DODATEK Č. 3**KE SMLOUVĚ O DÍLO: „REKONSTRUKCE AREÁLU CESTMISTROVSTVÍ LIBEREC – DEPO
RŮŽODOL“ Č. OBJEDNATELE 2025001**

Kód: DOD3
Stavba: Zpevněné plochy - depo Růžodol

ZML07-SO-02A - Zpevněné plochy navíc před halou

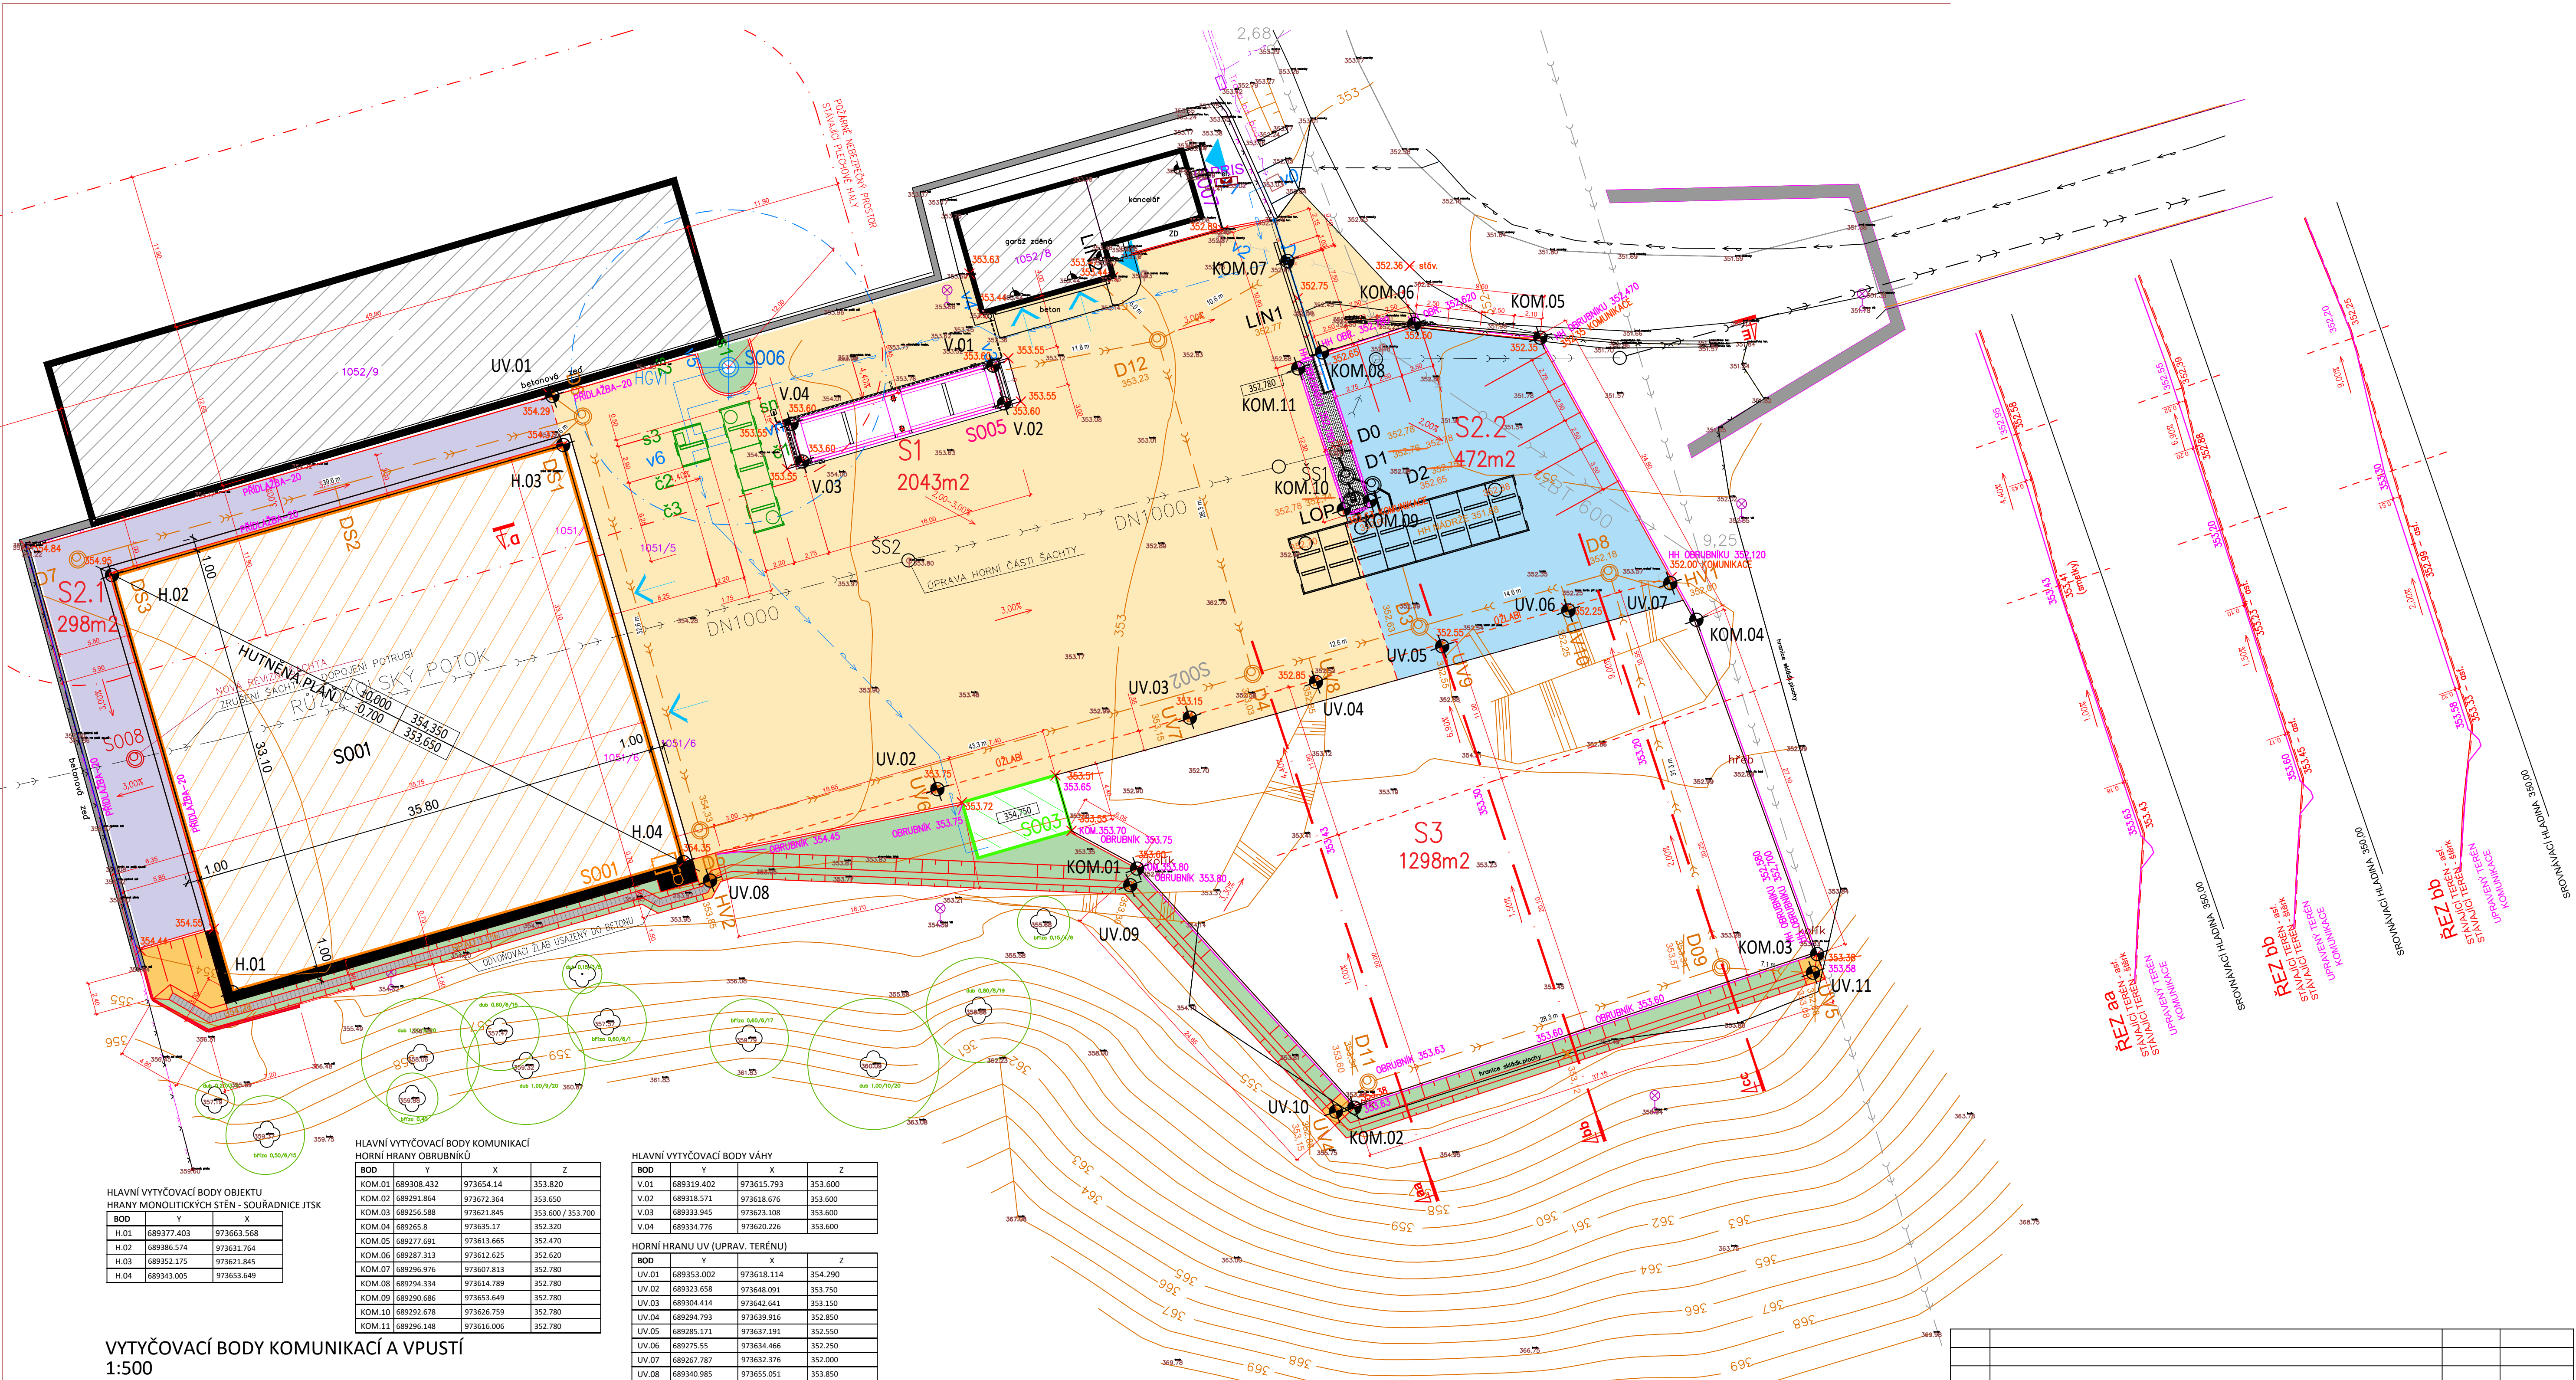
- (B) V průběhu plnění Smlouvy vyšla najevo potřeba upravit technické parametry plnění Smlouvy tak, aby realizace Díla vyhovovala účelu Smlouvy. Konkrétně po zahájení realizace Smlouvy vyvstala na základě geologických posudků RNDr. Romana Vybírala ze dne 19. 6. 2025 a ze dne 6. 10. 2025 nutnost provést úpravy zpevněných ploch spočívající v (i) celoplošné homogenizaci podloží aktivní zóny a (ii) sanaci podloží recyklátu a doplnění konstrukční vrstvy pod asfaltovou skladbou. To vše z důvodu odhalení nevhodného charakteru podloží v průběhu plnění Smlouvy. Vícepráce spojené s těmito změnami představují částku 1.575.514,84 Kč bez DPH.

R1	ÚPRAVA ŘEŠENÉ PLOCHY S2 A S3, NA ZÁKLADĚ REÁLNÝCH PODMÍNEK NA STAVBĚ A POŽADAVKŮ INVESTORA	06.10.2025	
INDEX	POPIS ZMĚNY	DATUM	VYPRACOVAL

KONSTRUKCE MANIPULAČNÍ PLOCHY (SKLADBA S1) - KATALOGOVÝ LIST D0-A-3-II-PH:

- ASFALTOVÝ KOBEC PRO OBRUSNÉ VRSTVY ACO 11+ 40 mm
- SPJOUVACÍ POSTŘIK ŽIVČNÝ PSE 0,30 kg/m²
- ASFALTOVÝ BETON PRO LOŽNÍ VRSTVY ACO 16S 60 mm
- SPJOUVACÍ POSTŘIK ŽIVČNÝ PSE 0,30 kg/m²
- ASFALTOVÝ BETON PRO PODKLADNÍ VRSTVY ACP 16S 50 mm
- SPJOUVACÍ POSTŘIK ŽIVČNÝ PSE 0,30 kg/m²
- KAMENNÝ ZPEVNĚNÝ CEKMENTEM SC C8/10 180 mm (min. 75 MPa)
- ŠTERKODŮT ŠDA (FR.0-63) 250 mm (min. 45 MPa)

KONSTRUKCE MANIPULAČNÍ PLOCHY (SKLADBA S2) - KATALOGOVÝ LIST D1-A-5-V-PH:

- ASFALTOVÝ BETON PRO OBRUSNÉ VRSTVY ACO 11 40 mm
- SPJOUVACÍ POSTŘIK ŽIVČNÝ PSE 0,30 kg/m²
- ASFALTOVÝ BETON PRO PODKLADNÍ VRSTVY ACP 16+ 60 mm
- SPJOUVACÍ POSTŘIK ŽIVČNÝ PSE 0,30 kg/m²
- ŠTERKODŮT ŠDA (FR.0-63) 220 mm (min. 65 MPa)

KONSTRUKCE MANIPULAČNÍ PLOCHY (SKLADBA S2.2) - KATALOGOVÝ LIST D1-A-2-VI

- ASFALTOVÝ BETON PRO OBRUSNÉ VRSTVY ACO 11 40 mm
- SPJOUVACÍ POSTŘIK ŽIVČNÝ PSE 0,30 kg/m²
- ASFALTOVÝ BETON PRO PODKLADNÍ VRSTVY ACP 16+ 60 mm
- SPJOUVACÍ POSTŘIK ŽIVČNÝ PSE 0,30 kg/m²
- ŠTERKODŮT ŠD (FR.0-32) 50-150 mm (min. 65 MPa)
- HOMOGENIZACE PODLOŽÍ - RECYKLÁT FR. 0/63 150-250mm
- STÁVAJÍCÍ ŠTERKODŮT ... 100-250mm
